Ref: Examen de Patentabilidad para expediente: 02-103024

**SUPERINTENDENCIA DE INDUSTRIA Y COMERCIO
DIVISIÓN DE NUEVAS CREACIONES**

ASUNTO	Radicación	02103024	
	Trámite	002	
	Evento	001	
	Actuación	430	08695
	Oficio		
	Folios	05

La presente solicitud fue titulada originalmente: **"Soporte múltiple para elementos planos"** folio 1.

FIGURA 1

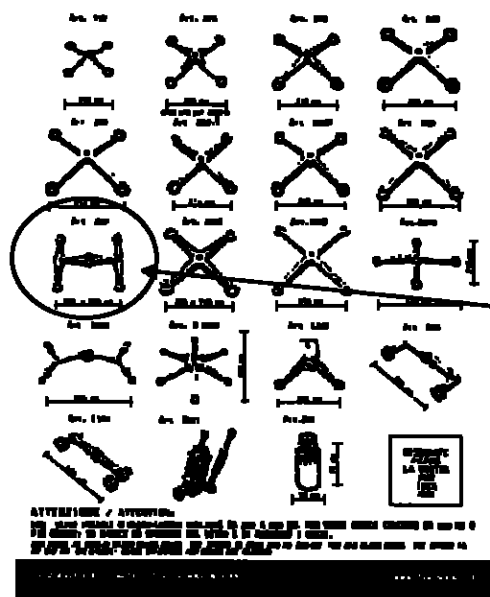
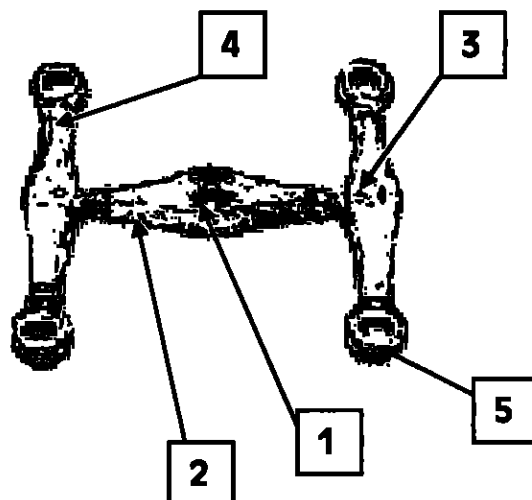
El documento D1 muestra un soporte múltiple para vidrio:

Comparando elemento por elemento tal y como está registrado en la reivindicación 1 citada en el numeral 2 se observa que los elementos a que hace referencia el documento D1 comprende:

- 1-Un núcleo metálico central (ver figura 1)
- 2-Un eje o brazo que atraviesa dicho núcleo en forma perpendicular (ver figura 1)
- 3-Unos terminales en los extremos de dicho eje o brazo de contorno similar al núcleo metálico central (ver figura 1)
- 4-Unos ejes dispuestos perpendicularmente al eje o brazo que atraviesan dichos terminales (ver figura 1), y
- 5-Unos soportes cilíndricos perforados con rosca interior para sujetar elementos planos perforados a través de tuerca tornillo (ver figura 1).

Con lo anteriormente expuesto se podría afirmar que la presente solicitud no es novedosa ya que el elemento que se quiere proteger está contenido dentro del estado de la técnica. Por lo tanto no cumpliría con lo expuesto en los artículos 16 y 81 de la Decisión 486 de la Comunidad Andina de Naciones.
